福島第一原子力発電所 特定原子力施設に係る実施計画変更比較表（第Ⅱ章 2.11 使用済燃料プールからの燃料取り出し設備）

福島第一原子力発電所 特定原子力施設に係る実施計画変更比較表（第Ⅱ章 2.11 使用済燃料プールからの燃料取り出し設備）

図6-16 ワイヤ修復燃料の分断イメージ

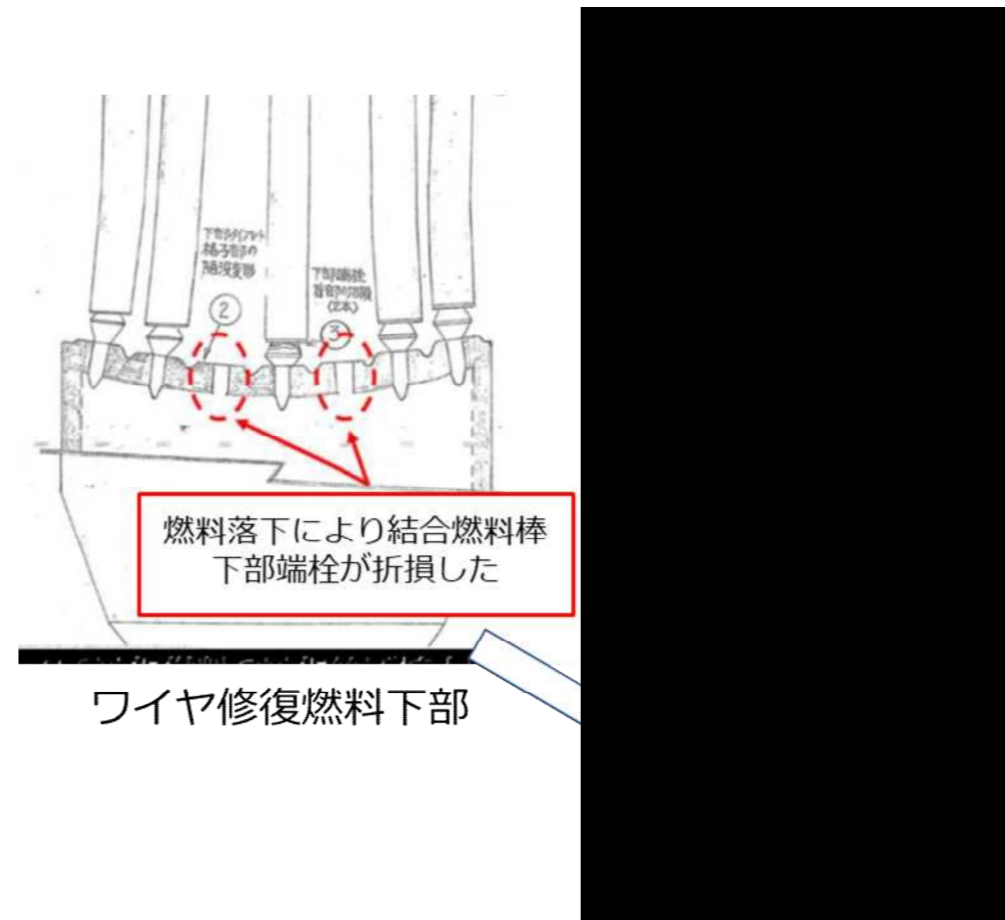
ワイヤ修復燃料の取り扱いの追加に伴い新規記載

図6-17 ワイヤ修復燃料 上部拡大イメージ

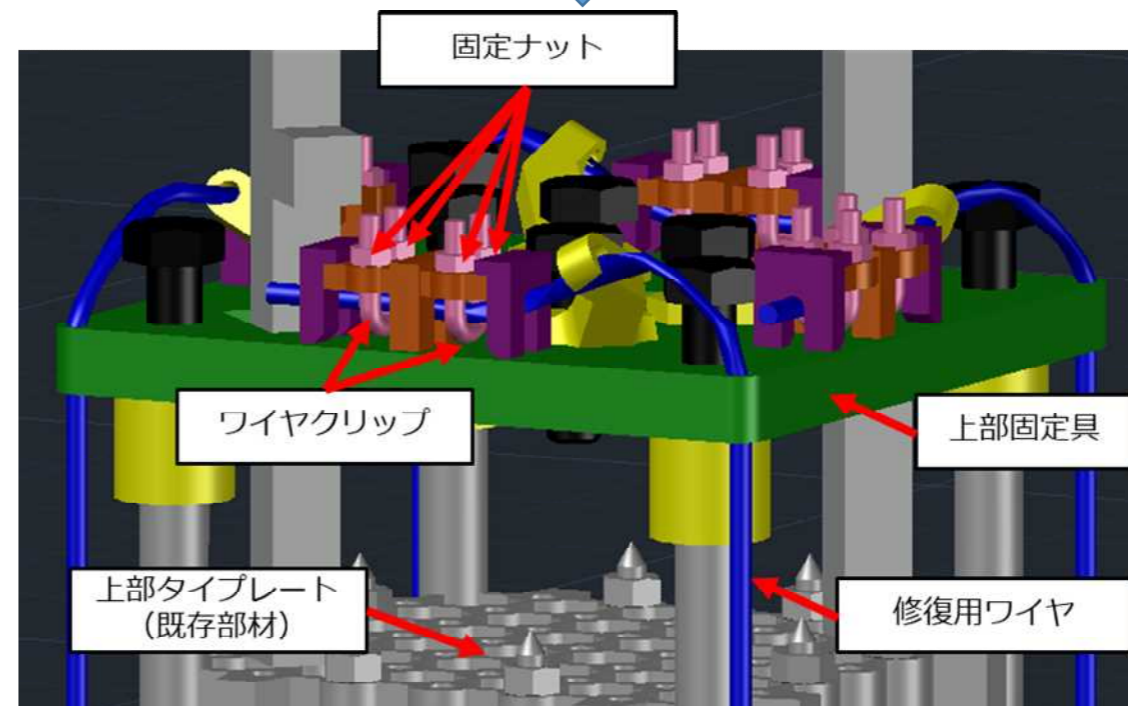
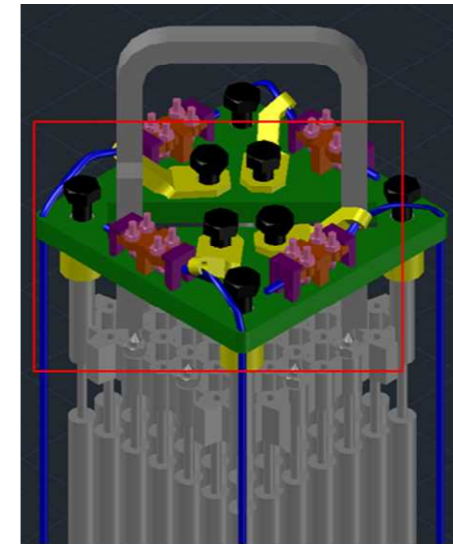
ワイヤ修復燃料の取り扱いの追加に伴い新規記載

図6-18 ワイヤ修復燃料 下部吊り皿イメージ

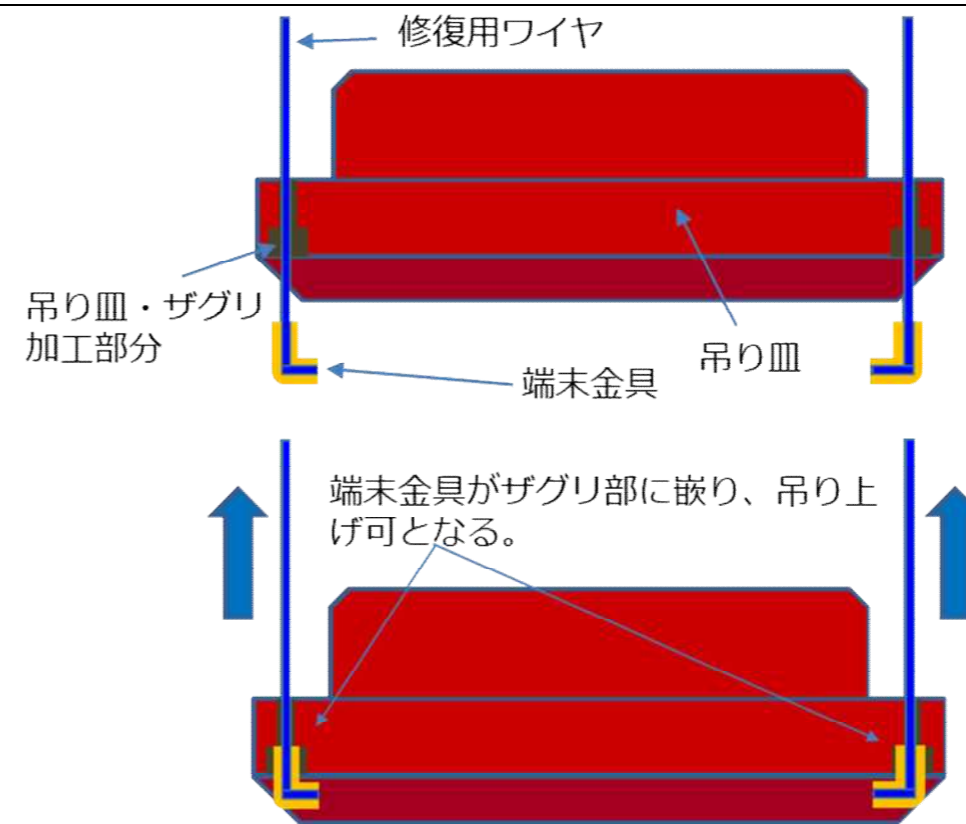
ワイヤ修復燃料の取り扱いの追加に伴い新規記載

図6-20 使用済燃料プール内におけるワイヤ修復燃料から半径約4.5mの範囲

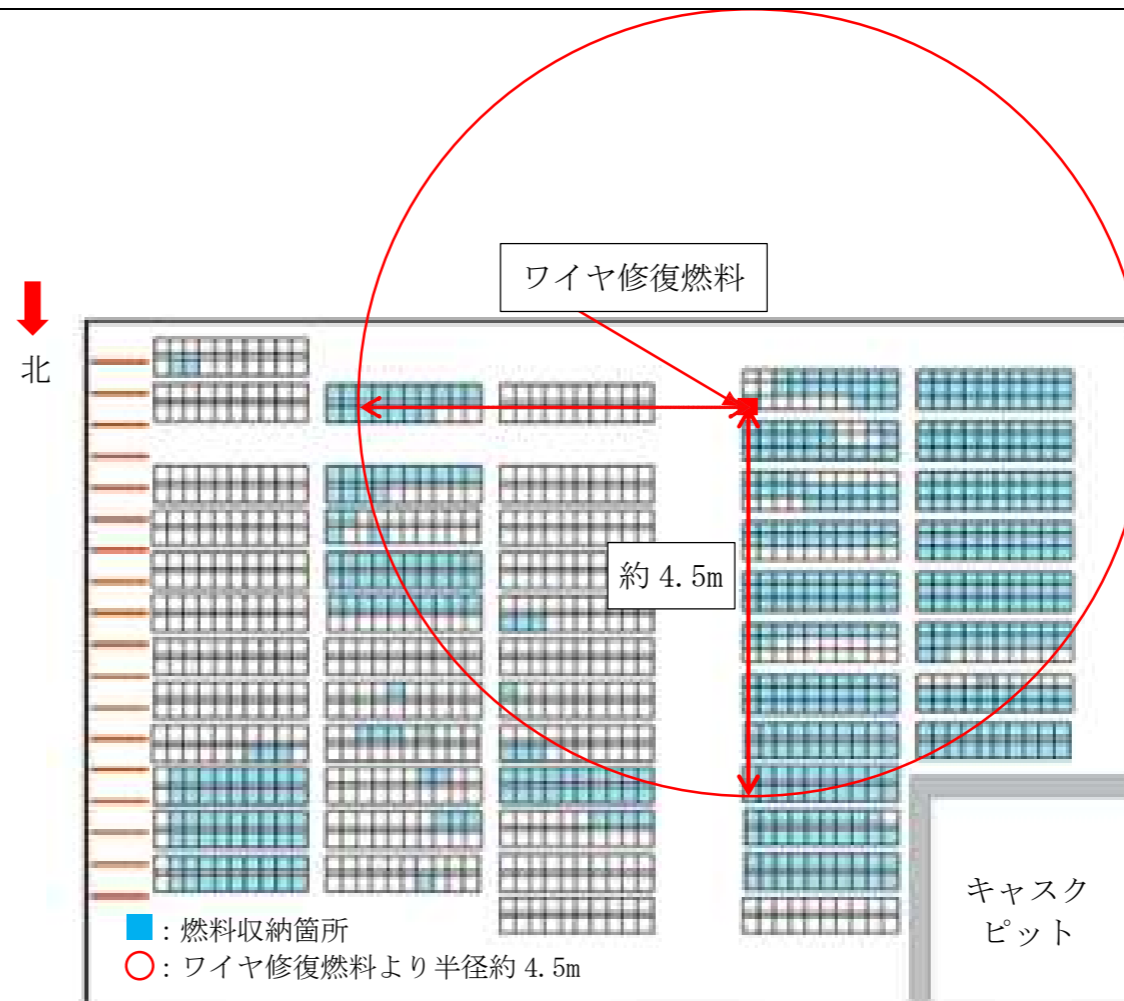
変更前	変更後	変更理由
(現行記載なし)	<p><u>れた後に取り出すこととする。また、異常が見つかった燃料が半径約 4.5m の範囲内にある場合でも、ワイヤ修復燃料が転倒して衝突した場合に破損する最大2体分の燃料が周辺の公衆に与える放射線被ばくのリスクは十分小さい(※)ため、半径約 4.5m の範囲内の燃料が1体までであれば、ワイヤ修復燃料を先に取り出すことも可能とする。</u></p> <p><u>※「実施計画Ⅱ章 2.11 使用済燃料プールからの燃料取り出し設備 添付資料-3-2 移送操作中の燃料集合体の落下 5. 第2号機核分裂生成物の放出量及び線量の評価」を参照。2号機使用済燃料プール内で燃料が落下し、燃料2.3体分が破損した場合の敷地境界外の実効線量は約1.6×10^{-3}mSvと評価している。この評価の基である、福島第一原子力発電所原子炉設置許可申請書添付書類十に記載する燃料集合体落下事故における評価の条件は、燃料落下高さを10m、冷却日数を原子炉停止後1日としており、評価結果は6.4×10^{-2}mSvとなっている。ワイヤ修復燃料が燃料ラック内に落下する場合の高さは約6m、冷却日数は約16000日であり、原子炉設置許可申請書添付書類十の評価はワイヤ修復燃料が落下する場合より厳しい条件で評価している。そのため、ワイヤ修復燃料が落下した場合の敷地境界外の実効線量は1.6×10^{-3}mSvより小さくなる。</u></p> <p><u>6.3.5.6. 吊り上げ試験</u></p> <p><u>(1) 概要</u></p> <p><u>ワイヤ修復燃料を取り出す前に、燃料の状態を確認するため吊り上げ試験を行う。</u></p> <p><u>ワイヤ修復燃料を燃料取扱機で把持し、燃料上部が燃料ラックから出てカメラで確認できる程度まで吊り上げる。この状態で一定時間保持し、燃料取扱機で検知する荷重が規定の範囲内であるかを確認する。規程の範囲内であれば、ワイヤ修復燃料は一体化した状態で吊り上げられていると判断する。荷重が規定より軽い場合は、燃料が分断している可能性が高いことから、吊り上げは不可と判断し、燃料を吊り降ろして燃料ラックに戻す。また、燃料上部のワイヤ修復箇所が異常が確認された場合も吊り上げは不可と判断し、別途取り出し方法を検討する。</u></p> <p><u>吊り上げ試験の要領を表6-6に示す。</u></p> <p><u>(2) 吊り上げ試験におけるリスク</u></p> <p><u>ワイヤ修復燃料の取り扱いが修復箇所の劣化による燃料の分断等のリスクが想定されるため、吊り上げ試験におけるリスクを抽出し、その対策を検討する。リスク及び対策を表6-7に示す。</u></p> <p><u>6.3.5.7. 落下防止工法</u></p> <p><u>(1) 概要</u></p> <p><u>吊り上げ試験にてワイヤ修復燃料が一体化していることを確認した場合、ワイヤ修復燃料の取り出しを行う。この時、ワイヤ修復燃料を燃料ラックから吊り上げた後、キャスクまでの移動中に燃料の分断が発生した場合に、燃料下側が燃料ラックに落下することを防ぐため、専用の落下防止工法を適用する。</u></p> <p><u>図6-21のように落下防止用カバー及び収納缶(大)仮置架台を設置する。落下防止用カバーは板状の治具であり、燃料ラックに蓋をするような形で設置する。</u></p> <p><u>収納缶(大)仮置架台は燃料ラックの側面に設置し、ワイヤ修復燃料を収納するための収納缶(大)を設置する。また、図6-22のように落下防止吊具を落下防止用カバー上に設置する。落下防止吊具は上板と底板をワイヤで繋いだ治具であり、落下防止吊具を落下防止用カバーに設置した状態でワイヤ修復燃料を吊り上げることで、図6-23のように上板と底板がワイヤ修復燃料に取り付けられる。収納缶(大)への収納は図6-24のように落下防止吊具を付けたままで行う。ワイヤ修復燃料の吊り上げ中、落下防止吊具の底板が取り付けられる前に分断が発生した場合は図6-25に示すように、燃料上側のみ受け台付収納缶(大)に収納する。燃料下側取り出し不可の場合は別途取り出し方法を検討する。</u></p> <p><u>収納缶(大)は図6-21に示す通り燃料ラック側面の収納缶(大)仮置架台に設置する。東側に通常の収納缶(大)を、西側に燃料上側のみ収納する場合の受け台付収納缶(大)を設置する。収納缶(大)の概略図を図6-26に示す。</u></p> <p><u>収納缶(大)へワイヤ修復燃料を収納後、落下防止用カバーを使用済燃料プール内の別の場所に移動させる。収納缶(大)に収納缶(大)吊具を取り付けて吊り上げ、2体収納バスケットに取り替えた破損燃料用輸送容器(2体)に装填して共用プールへ移送する。2体収納バスケットの概略図を図6-2</u></p>	<p>ワイヤ修復燃料の取り扱いの追加に伴い新規記載</p>

ワイヤ修復燃料の取り扱いの追加に伴い新規記載

図6-21 落下防止用カバー，収納缶（大）及び収納缶（大）仮置架台設置イメージ

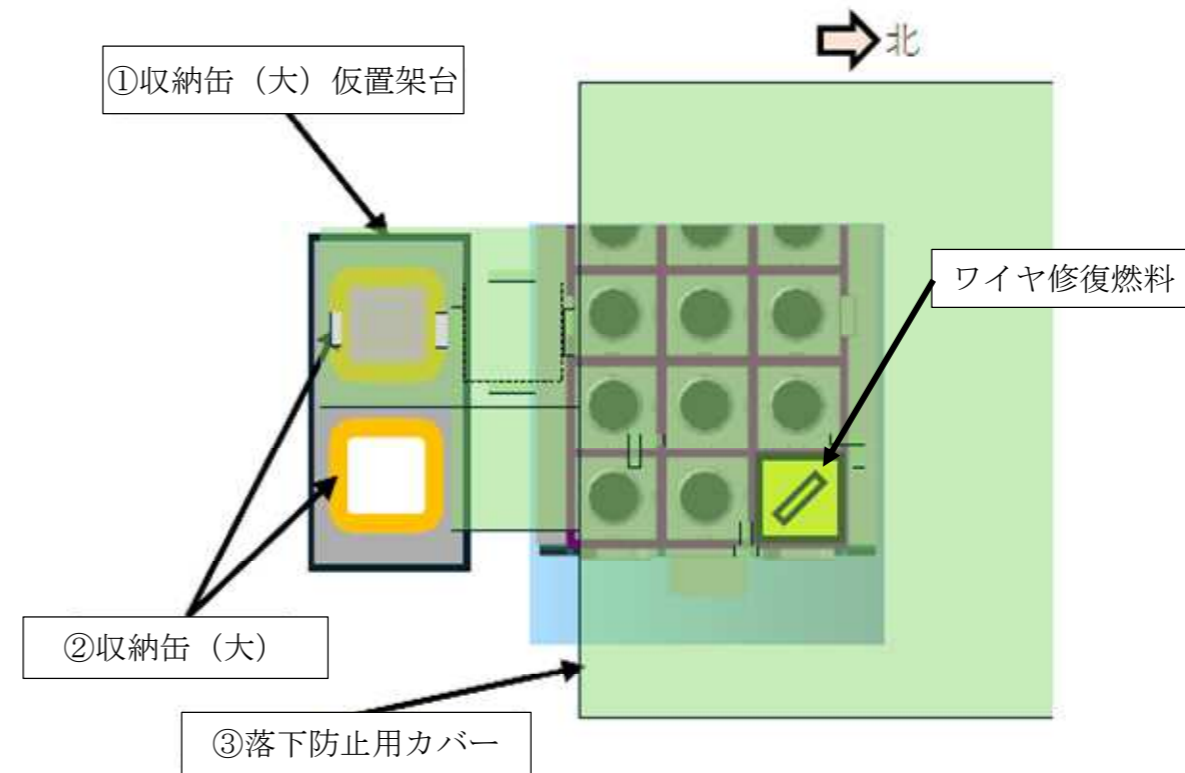
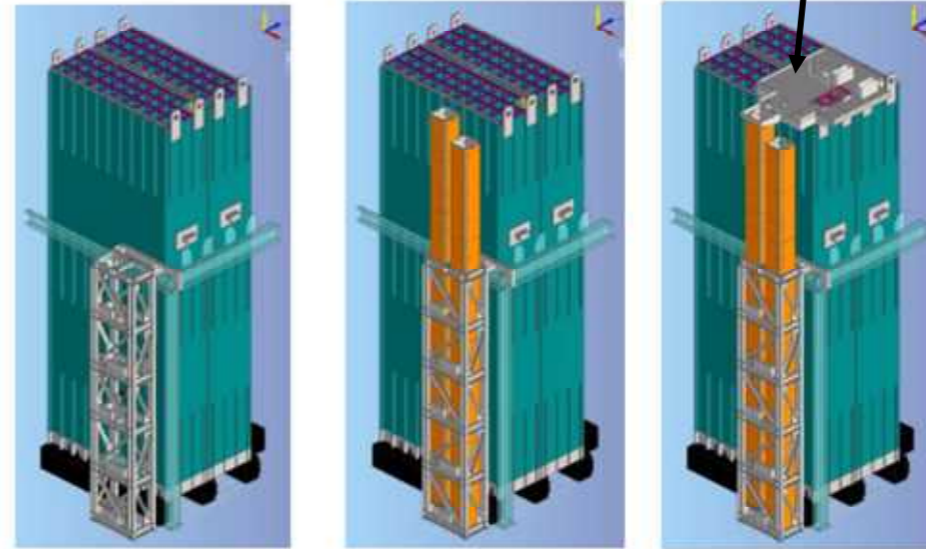
ワイヤ修復燃料の取り扱いの追加に伴い新規記載

図6-22 落下防止吊具設置イメージ

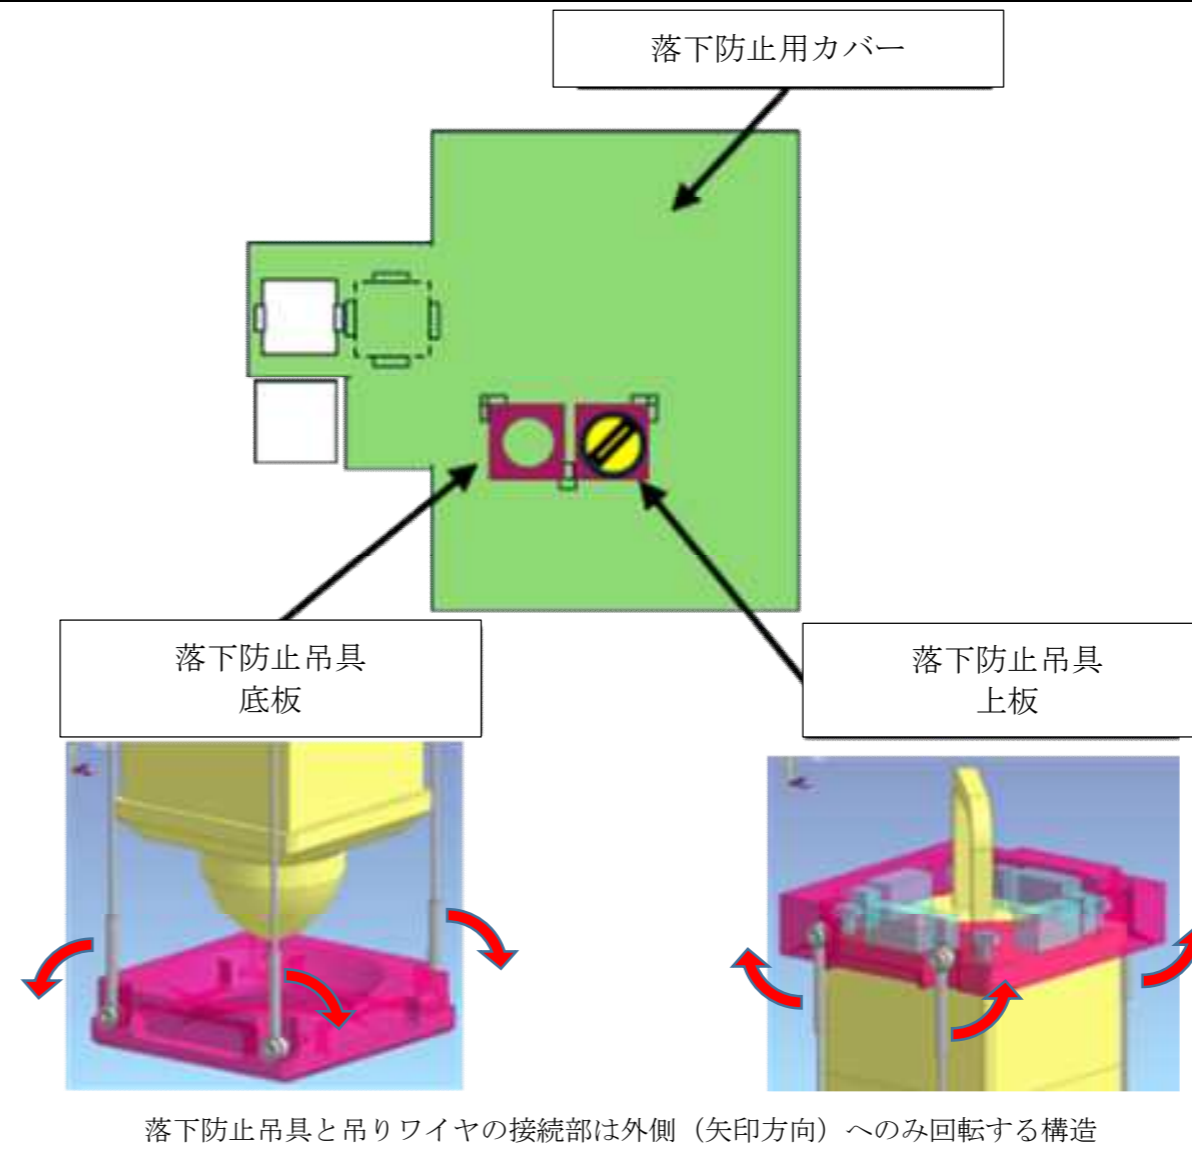
<ul style="list-style-type: none"> ・燃料移動中に分断が発生し、落下防止吊具底板がワイヤ修復燃料の下側に位置しない状態で燃料下側が落下して落下防止用カバーに衝突する 	<ul style="list-style-type: none"> ・燃料移動時はカメラで確認しながら慎重に移動する。気中モックアップにより移動時の挙動を確認済みで、今後水中モックアップを実施する ・落下防止吊具上板と底板を繋ぐ吊りワイヤは、上板及び底板との接続部が約90°回転する構造であり、かつバネが組み込まれている。これによりワイヤ修復燃料を吊り上げることで吊りワイヤはある程度垂直に矯正され、燃料の移動に追従する

ワイヤ修復燃料の取り扱いの追加に伴い新規記載

図6-23 落下防止吊具取付時イメージ

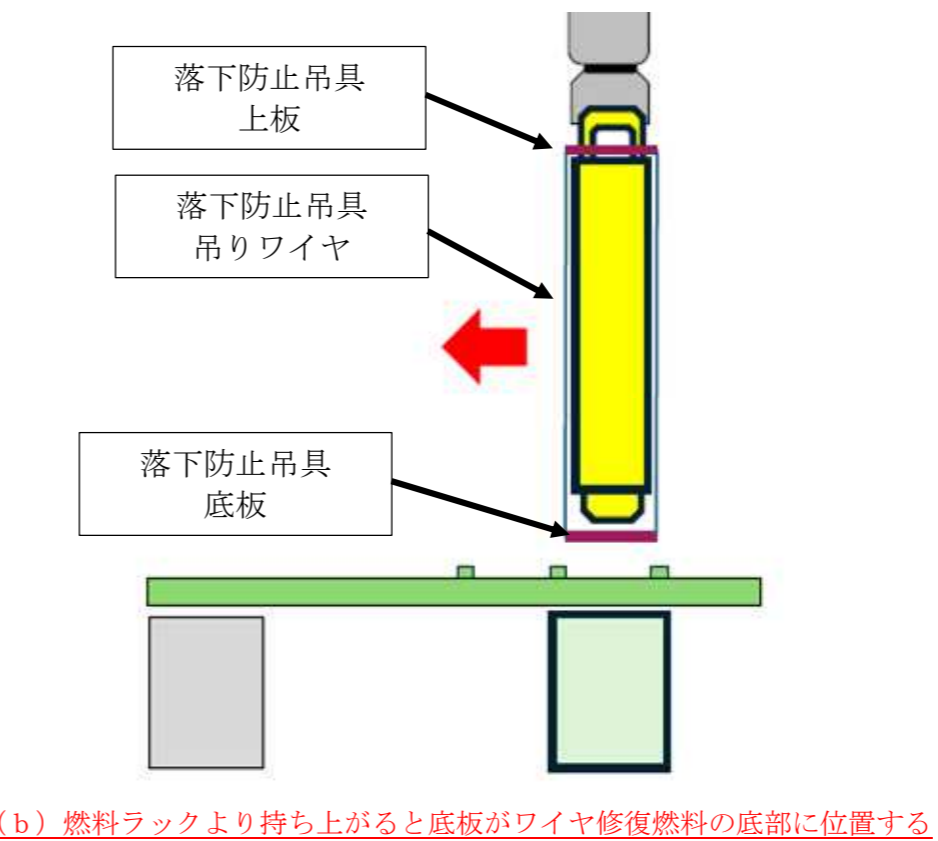
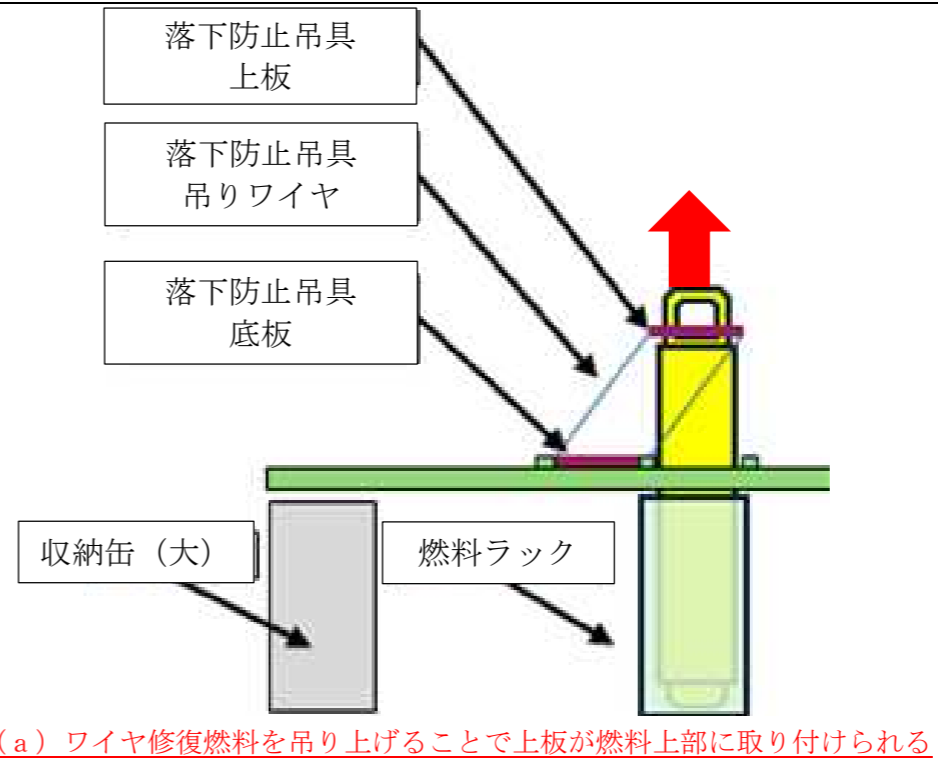
ワイヤ修復燃料の取り扱いの追加に伴い新規記載

図6-24 燃料が分断しない場合の収納缶 (大) への燃料収納イメージ

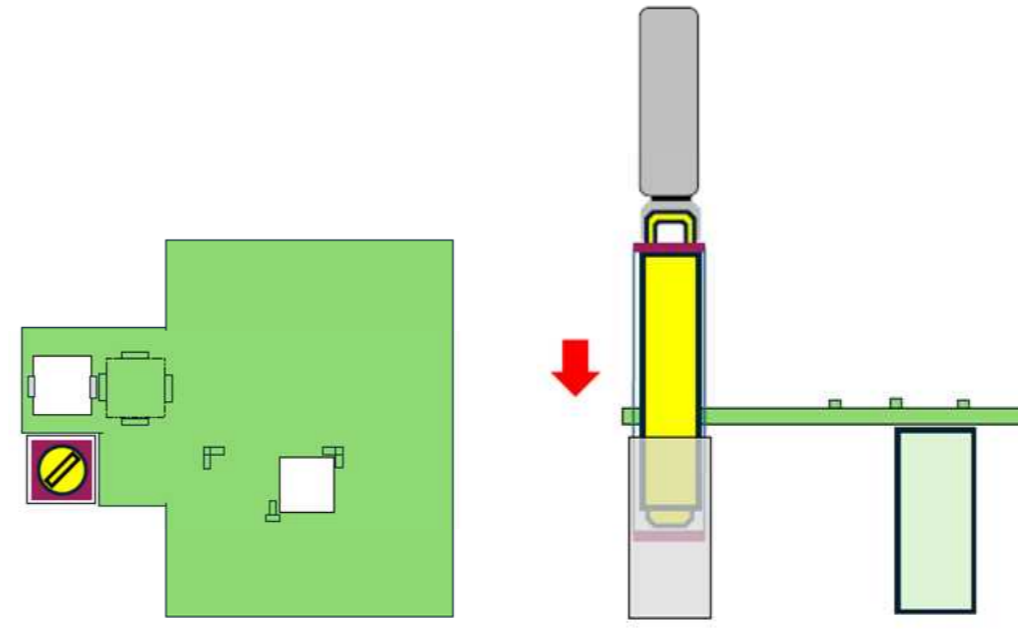
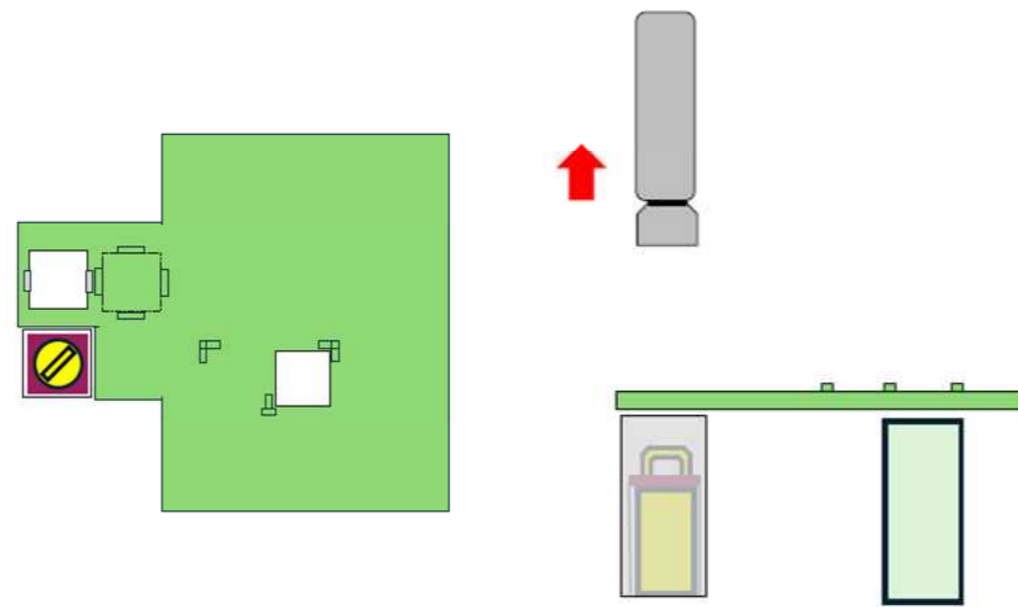
ワイヤ修復燃料の取り扱いの追加に伴い新規記載

図6-25 燃料分断時の収納缶(大)への燃料上側収納イメージ

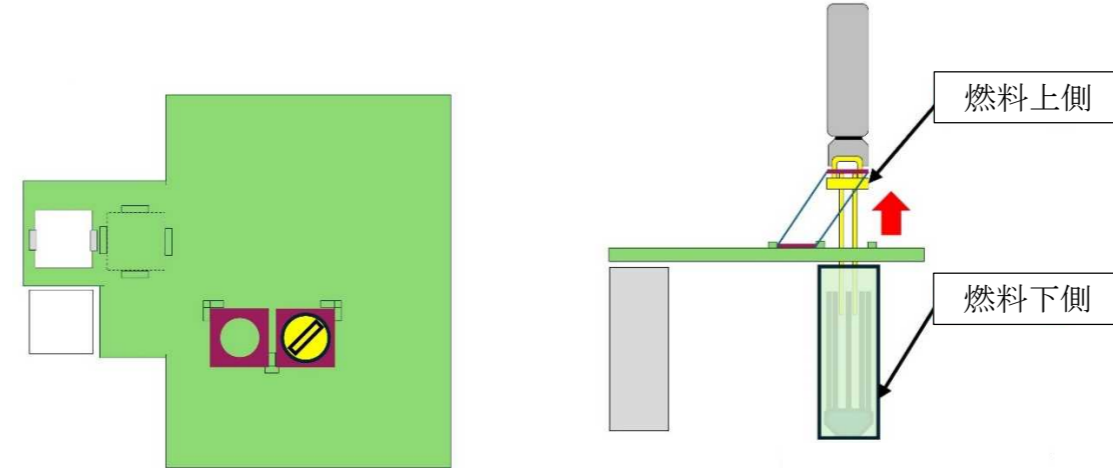
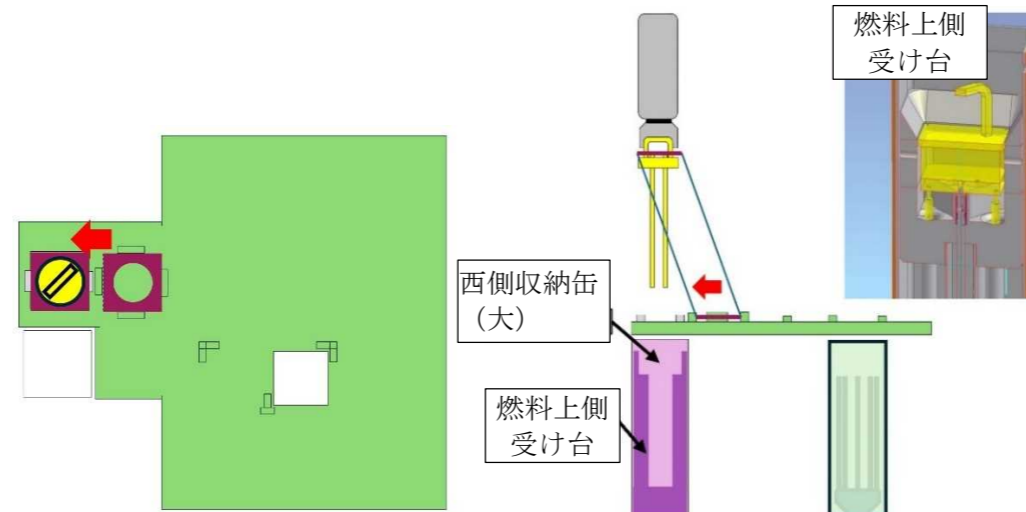
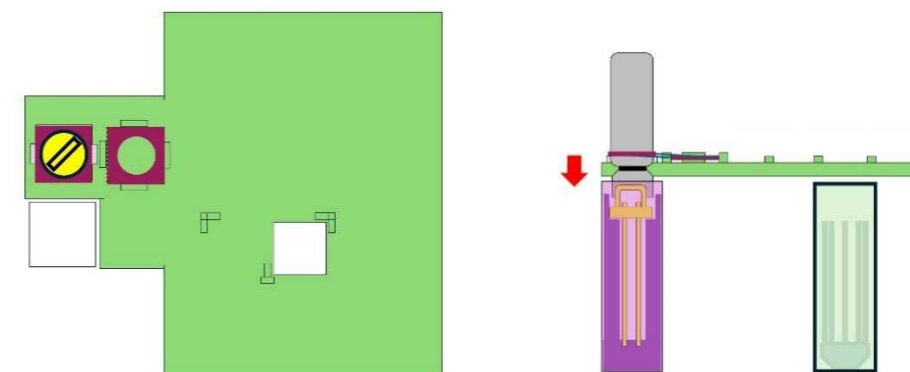
ワイヤ修復燃料の取り扱いの追加に伴い新規記載
